**Frå:** Larissa Dahl  
**Send:** mandag 28. februar 2022 11:01  
**Til:** Thor-Henrik Fredriksen; kjell@reigstadbygg.no  
**Kopi:** Are Frøysland Grande; Anne Lise Molvik; Arne Helgesen  
**Emne:** Trenger avklaring av vegforhold gbnr 137/90, 137/773 o\_GV2 sak 21/8185 - infrastruktur veg, VA Kubbaleitet

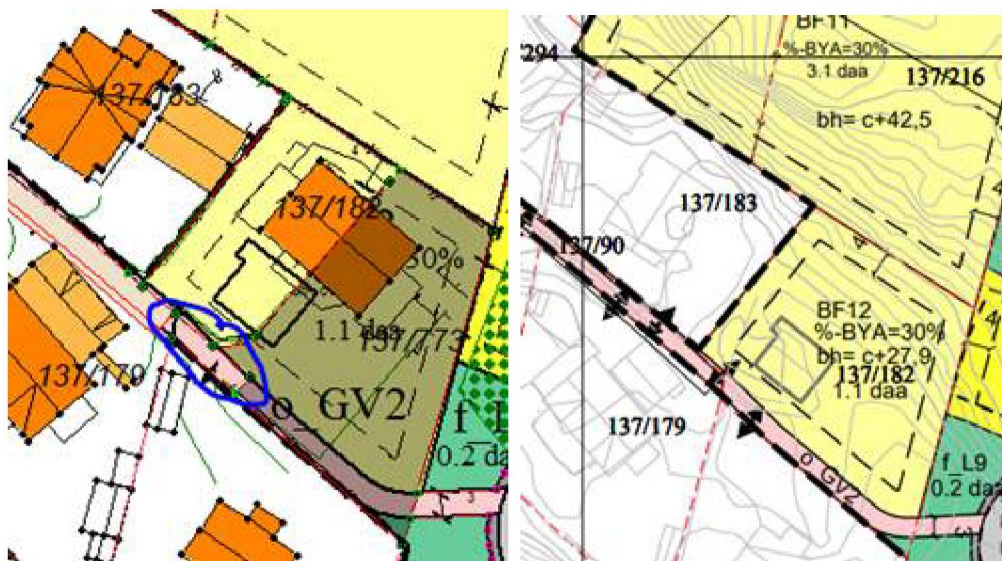
Hei! Jeg viser til tidligere brev datert 3.12.21, hvor vi ba i pkt.2 om signert avtale frå grunneigere på privat veg gbnr 137/90 for å gjennomføre tiltaket på deres grunn. Du skriver i søknaden at gangveg o\_GV2 skal plasseres 0 meter frå gbnr 137/90, men slik kartutsnitt vider nedenfor berører GV2 del av gbnr 137/90:

Dere har sendt inn samtykker frå både eigere av gbnr 137/773 og 137/178 den 8.12.21. Eg venter på uttale frå Arne Helgesen på VA-avdelinga, om veg og VA-struktur er i orden for VA-avdelinga, kan eg godkjenne min sak. Da godkjennes det deler av regulert o\_GV2. Problemet deres er at rekkefølgekrav er ikkje på plass, når det er søkt om opparbeiding av delar av o\_GV2, då siste vegstykke på gbnr 137/90, merket med blå ring ovenfor, blir ikkje opparbeidet.
